改善箇所説明図

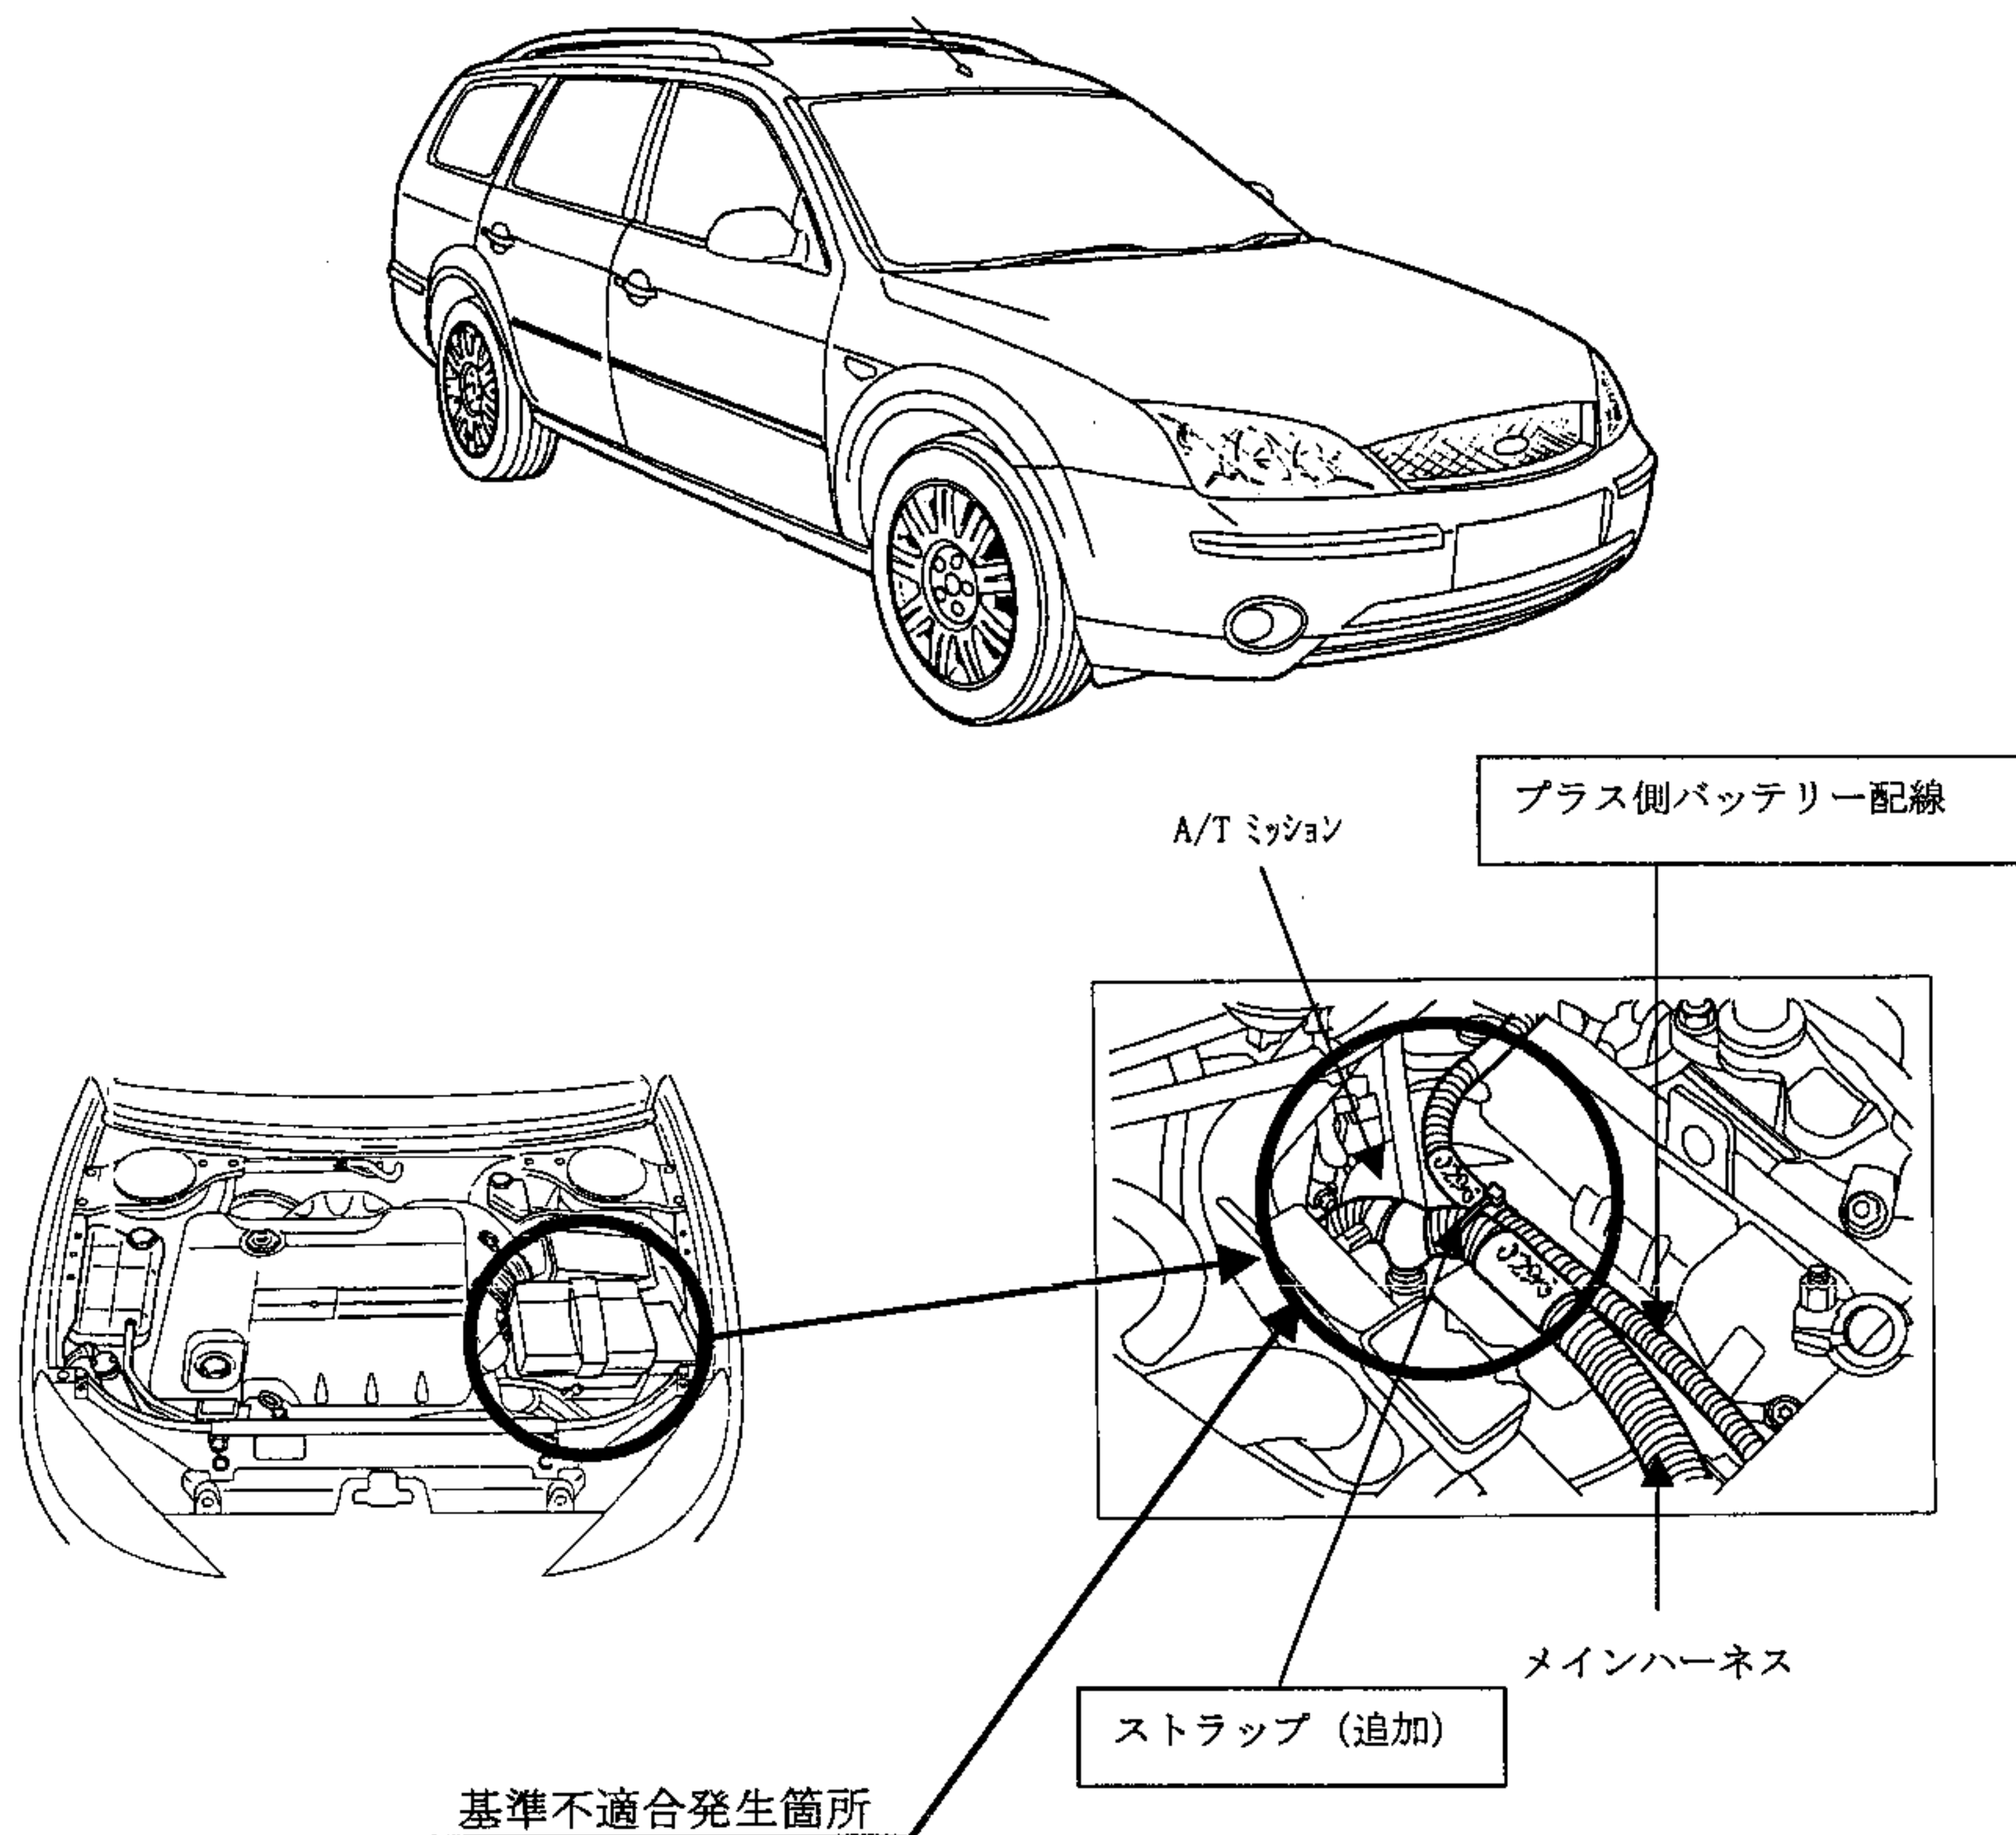
電気装置において、プラス側のバッテリー配線の取り回しが不適切なため、オートマチックトランスミッションの加減速時の揺動により当該配線が車体の一部と干渉することがあり、当該配線の被覆が損傷し、短絡して当該配線及び付近の配線が焼損するおそれがある。

- ・全車両、プラス側バッテリー配線と隣接するメインハーネスとをストラップで固定し、オートマチックトランスミッションとの隙間を確保する。
- ・当該配線に損傷があるものは、損傷の状況に応じて修理する。
